安全パトロール

巡視日：2025年03月20日(木)

現場名：細井アンナ様 共同住宅新築工事

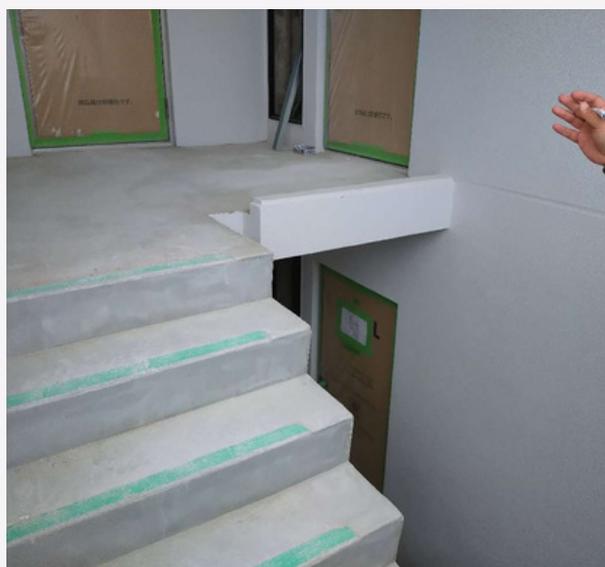
- 工事完了していないのに工事看板が撤去されてしまっている
- 週刊工程表の掲示なし
- KY活動実施なし
- 第三者の立ち入り禁止措置対策なし
- 消化器の未設置

- 建物周辺部などの不用材の撤去要
- 産廃の未分別

- 階段吹き抜け、ベランダ等に転落防止柵の設置緊急

- 取扱責任者表示が薄れて読めない

現場名：伊波恵子様 宿舎新築工事

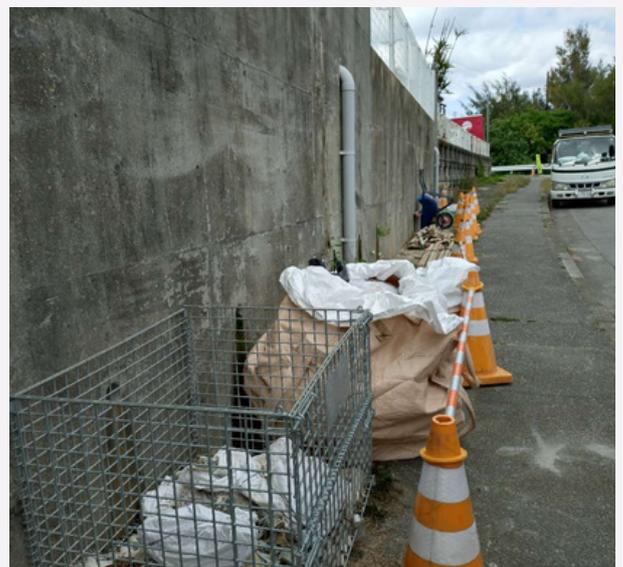
- 施工管理体制について
 - 現地KY活動実施なし
 - 第三者の立ち入り禁止表示要
- 整理整頓について
 - 鉄筋、型枠の不溶剤の引き上げ要
 - 仮設トイレの清掃が未
 - 支給品以外のゴミは持ち帰り！
- 墜落転落について
 - 内部階段など吹抜け部の転落防止対策
 - 作業中に外した足場が未復旧
 - 積載荷重表示の記載なし
 - 建物と足場の隙間が不適切あり
- 電気災害について
 - 取扱責任者表示が薄れて読めない
- 車両、機械系について
 - 工事車両の車止め対策なし
- 近隣への配慮について
 - 粉塵対策、飛散防止の対策なし

現場名：アミューズメント沖縄様 貸住宅

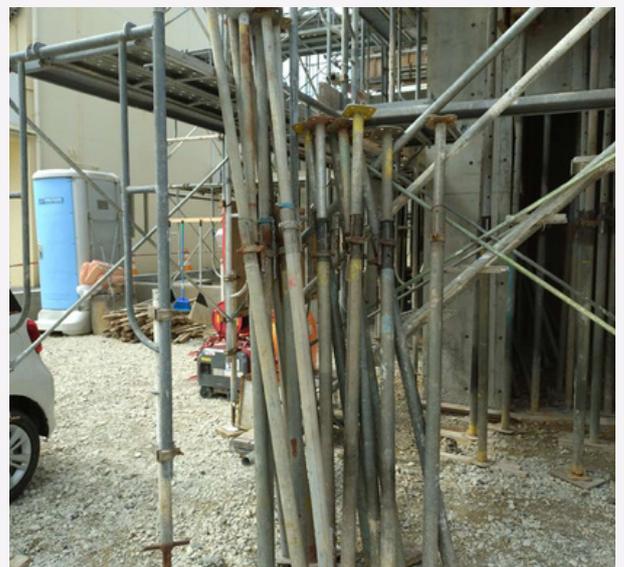
- 施工管理について
 - 週間工程表の未更新
- 整理整頓について
 - 足場材に型枠のサポートを立て掛けると危険
 - 足場上の不用材は撤去する事
 - 産廃の未分別（支給品以外は持帰り）
- 墜落転落について
 - 作業中に外したブレス等が未復旧
 - 巾木の設置なし
 - 積載荷重表示の記載なし
 - 建物と足場の隙間が不適切あり
- 電気災害について
 - 取扱責任者表示が薄れて読めない
- 近隣への配慮について
 - 粉塵、騒音対策の足場シート無し
 - 飛散物の飛散防止措置対策なし

現場名：エンシエイト様 貸住宅新築工事

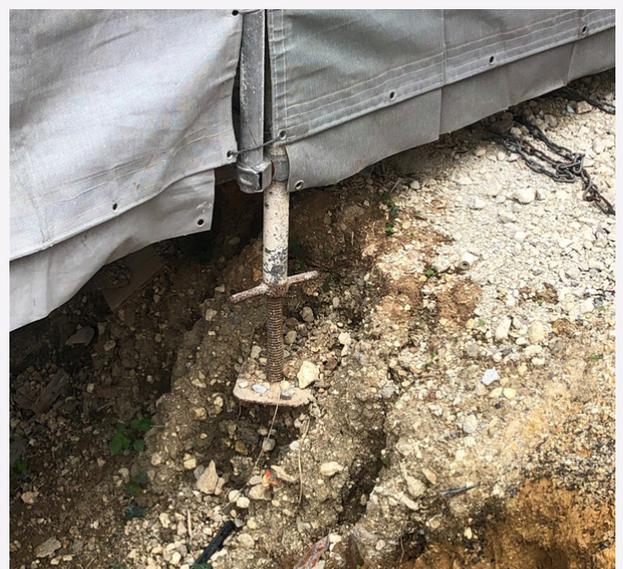
- 施工管理体制について
 - 有資格者表示なし
 - KY活動の未実施
 - 第三者の立ち入り禁止措置なし
 - 週刊工程表の更新記載なし
- 整理整頓について
 - 敷地内及び、建物内の整理整頓が要
 - 資材の仮置きに不備あり
 - 仮設トイレの臭いあり
- 墜落転落について
 - 端部未の転落防止対策が未施工あり
 - 作業中に外した手摺り等が未復旧
 - シートの弛みや、めくれ等多数あり
 - 積載荷重表示なし
 - 足場と建物の隙間が大きい箇所あり
- 近隣への配慮について
 - 仮設トイレから悪臭あり
 - 打設前の告知挨拶など無し
